Informe Consolidado de Solicitud de Aclaraciones, Rectificaciones y/o Ampliaciones a la Declaración de Impacto Ambiental del Proyecto "Nueva Línea 2x220 kV Gamboa-Chonchi"

Nombre del Titular : SOCIEDAD AUSTRAL DE TRANSMISION TRONCAL S.A.
Nombre del Representante Legal : Sebastián Renato Sáez Rees
Dirección : Manuel Bulnes 441

El presente Informe Consolidado de Solicitud de Aclaraciones, Rectificaciones o Ampliaciones a la Declaración de Impacto Ambiental del proyecto "Nueva Línea 2x220 kV Gamboa-Chonchi", contiene las observaciones generadas en virtud de la revisión de la Adenda.

Figura 6-13 Curva de rarefacción o acumulación de especies en el área de estudio del Proyecto.

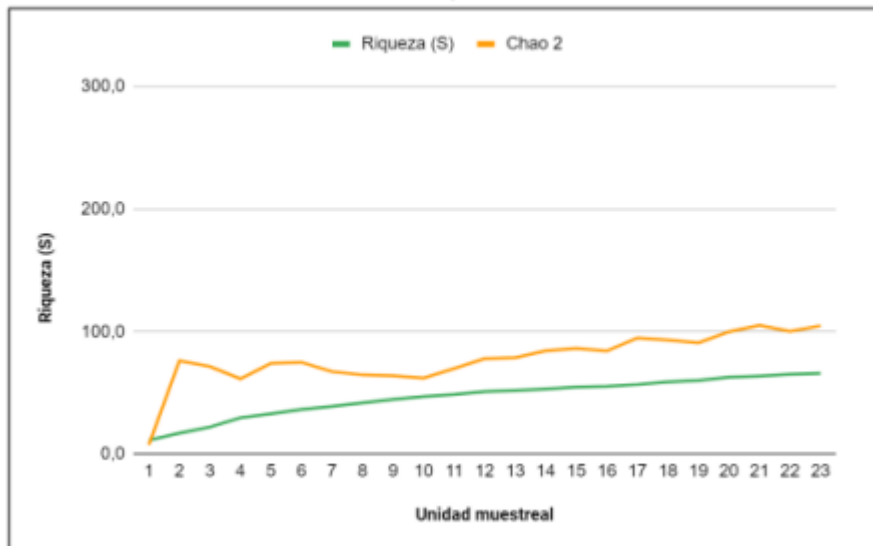
- g) Definir una curva de rarefacción adecuada, ya que la presentada muestra que la curva no se ha estabilizado al final de la unidad muestral 23 con una tendencia al alza
